## 荃灣區議會

### 大嶼山東北部分區計劃大綱草圖編號 S/I-NEL/10

#### 的擬議修訂項目

圖 1

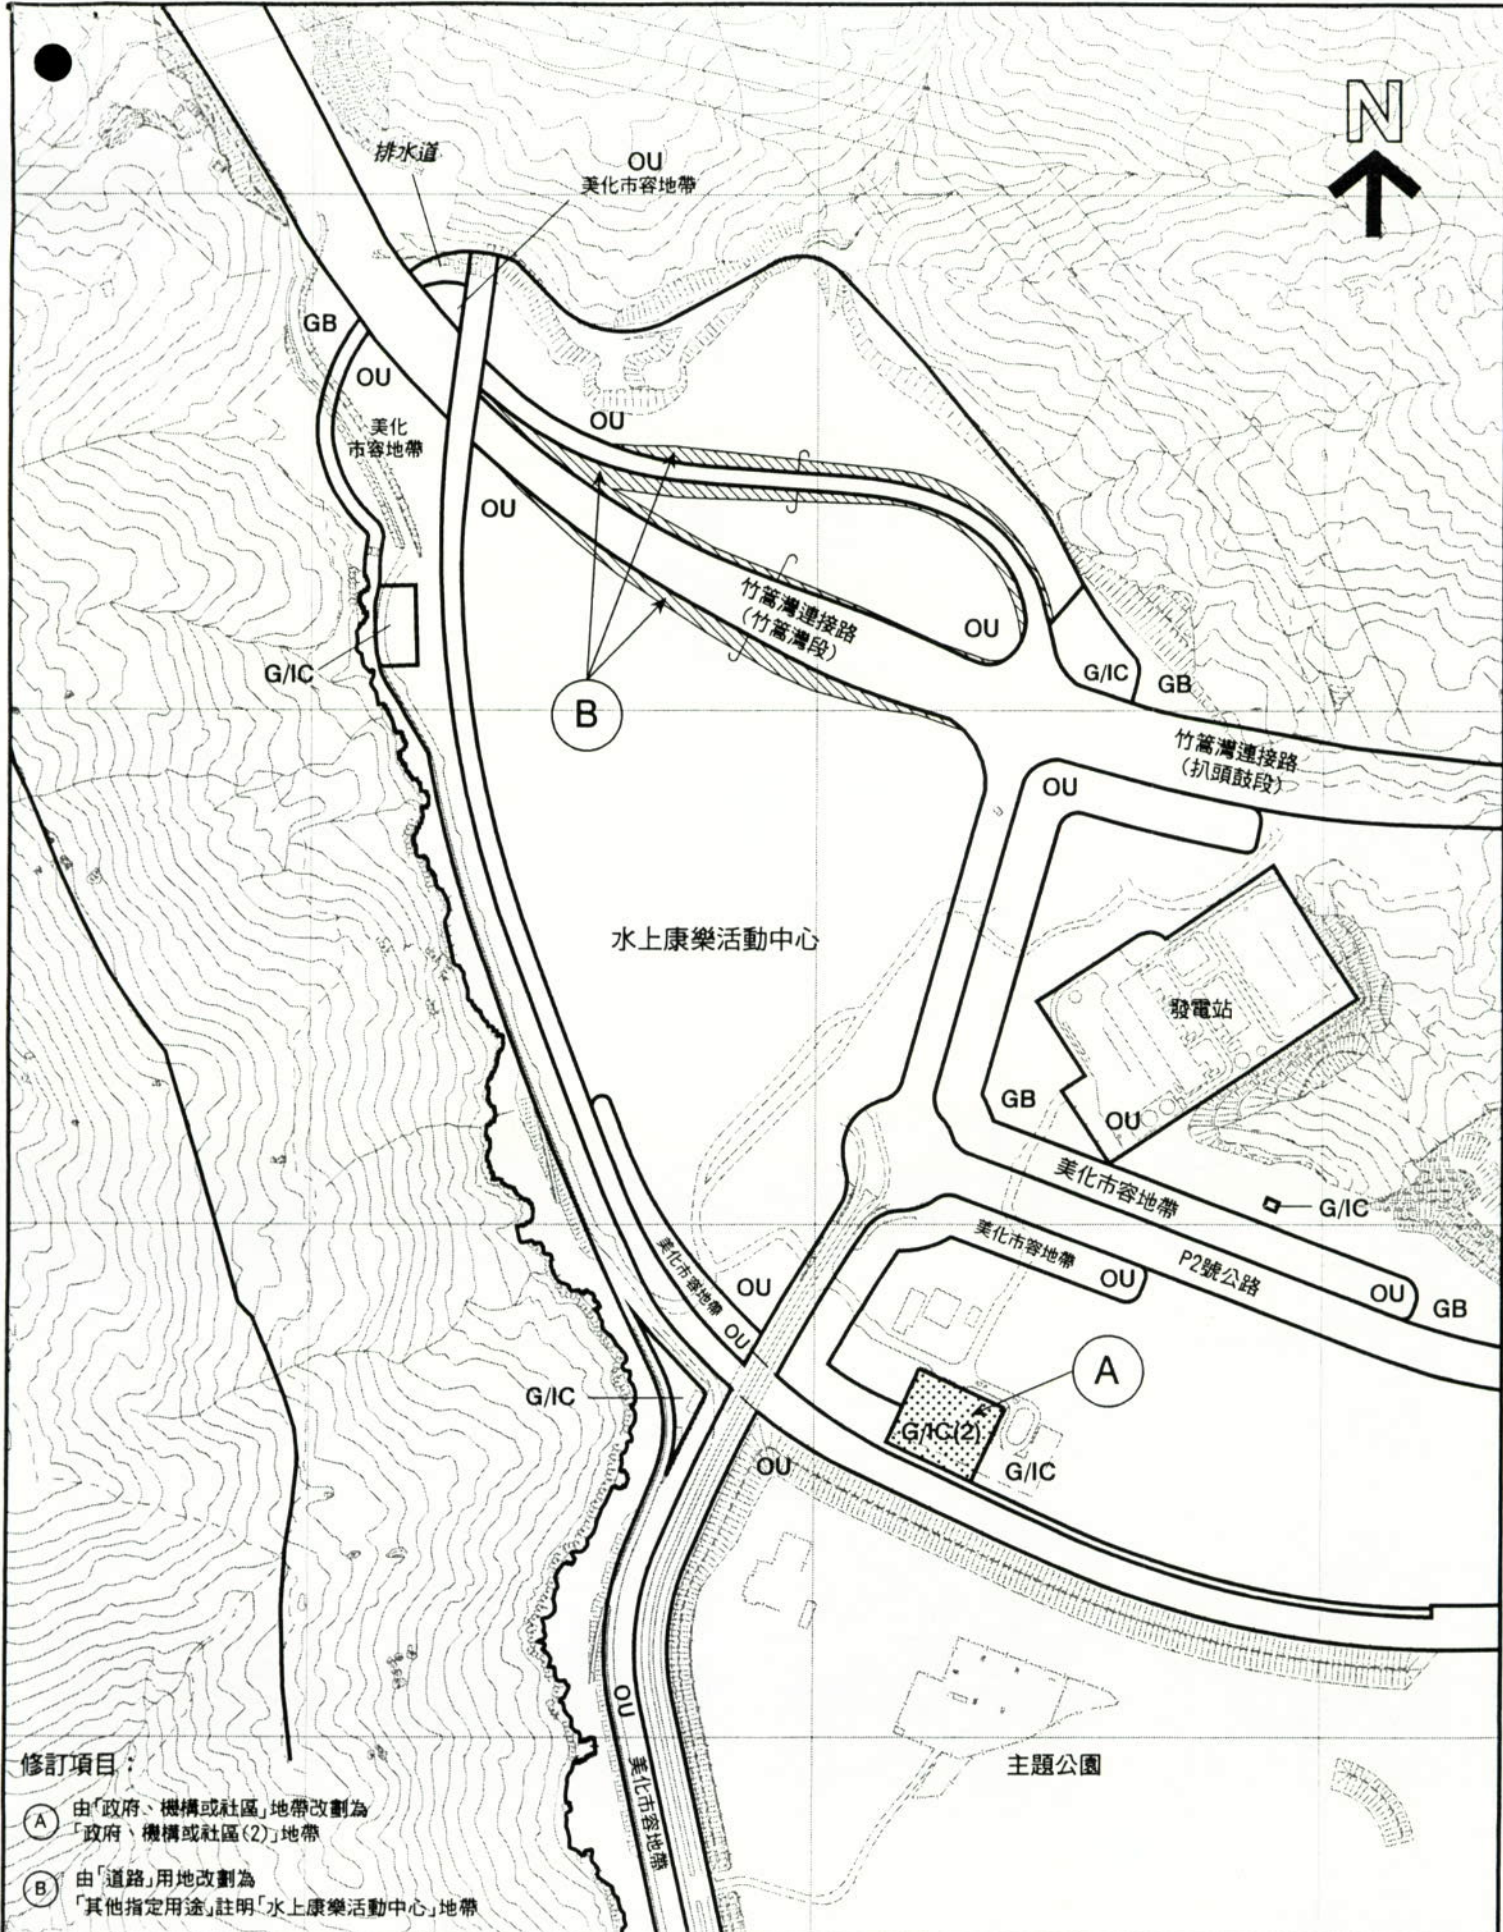
- (i) 把竹篙灣興建中的消防局，由「政府、機構或社區」劃為「政府、機構或社區(2)」(圖 1 的 A 項修訂)。

建築署進一步修改設在地帶內的消防局的詳細設計，建議在其訓練大樓的頂端加設一枝長約 1.5 米的避雷桿，以保護整個消防局建築。因此，需

要把消防局劃為「政府、機構或社區(2)」，地帶內所有建築（包括構築物）的高度都不得超過 15 米，但不包括一條長度不超過兩米的避雷桿。此修訂的目的為，在保護消防局免受雷擊的同時，防止未來主題公園內的景觀受到附近高大建築的影響。

- (ii) 把現有發電站外西北方顯示為「道路」的土地，劃為「其他指定用途」註明「水上康樂活動中心」（圖 1 的 B 項修訂）。

在詳細設計過程中，有關竹篙灣連接路扒頭鼓段和 P2 號公路所作出的進一步修改，符合《道路（工程、使用及補償）條例》中「小規模工程」的定義，已在二〇〇三年九月三十日得到授權進行。因應有關道路路線的調整，水上活動中心的界線亦有需要作輕微的修訂。

- (A) 由「政府、機構或社區」地帶改劃為「政府、機構或社區(2)」地帶
- (B) 由「道路」用地改劃為「其他指定用途」註明「水上康樂活動中心」地帶
